Fattoria Solare Roggia della Bardesa

Elaborato descrittivo Integrazioni

Doc. No. R_1.01_ROA_IN_0_Elaborato descrittivo Integrazioni

Rev. 1 – Maggio 2023

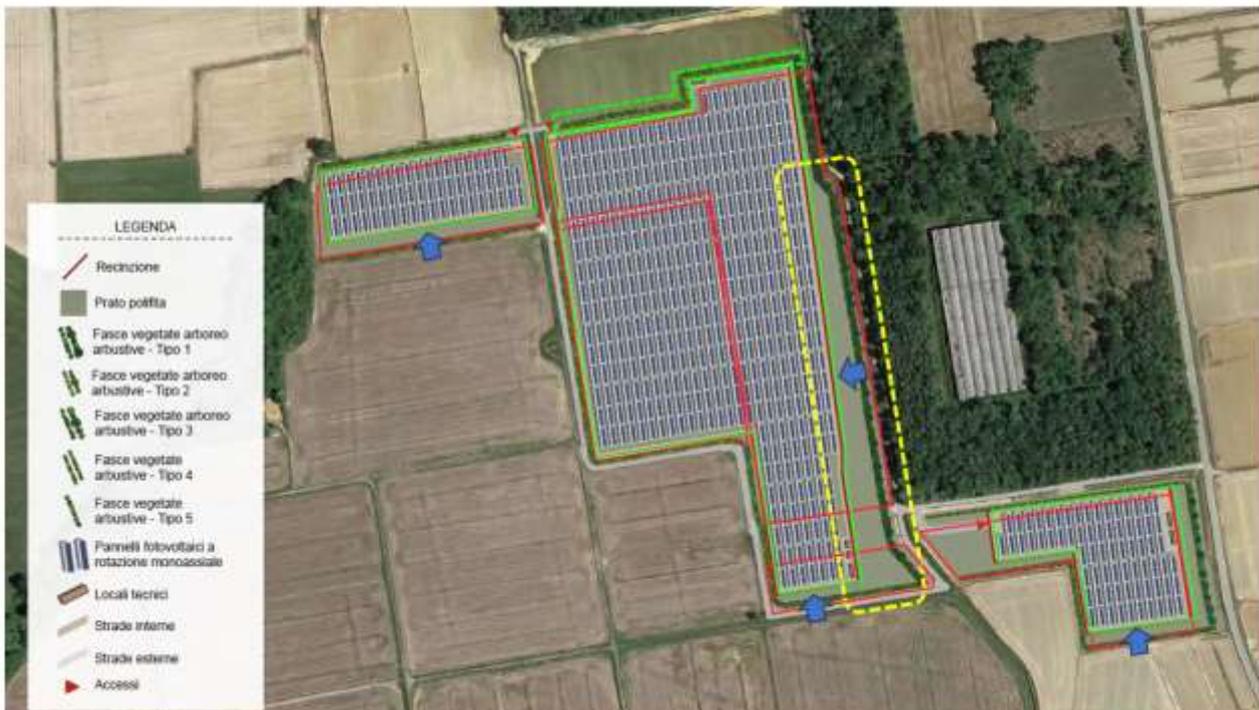
- A. **valutare di suddividere il fondo in più camere a fine di ricreare l'originario paesaggio agrario baraggivo e approfondimenti progettuali che tendano ad una progettazione maggiormente coerente con la trama agraria esistente. Il campo fotovoltaico, così come progettato, non tiene in debito conto i segni fisici e simbolici che strutturano il territorio, occupando quasi interamente l'area a disposizione e distribuendosi in maniera intrusiva secondo una distribuzione frammentata nel paesaggio specifico; si ribadisce inoltre la criticità legata alla piena visibilità dalla SP 64; pertanto, a fronte delle forti e sostanziali criticità rilevate, in merito all'estensione, alla densità e alla giacitura dei pannelli, si chiedono degli approfondimenti progettuali che tendano ad una progettazione maggiormente coerente con la trama agraria esistente, valutando sin d'ora una riduzione dell'impianto soprattutto nella parte meridionale al fine di preservare il cannocchiale visivo dalla strada.**

Si evidenzia in questa sede come l'area recintata sia stata ridotta di più di un ettaro passando da 12,45 ha proposti in prima istanza a 11,06 ha.

- ✓ Nel nuovo layout è stato anche ridotto l'ingombro sulla parte meridionale, operando un arretramento dei pannelli posti a sud.
- ✓ Come specificato nel punto seguente sono state riprogettate le opere di mitigazione per garantire migliore schermatura rispetto alla viabilità esistente.
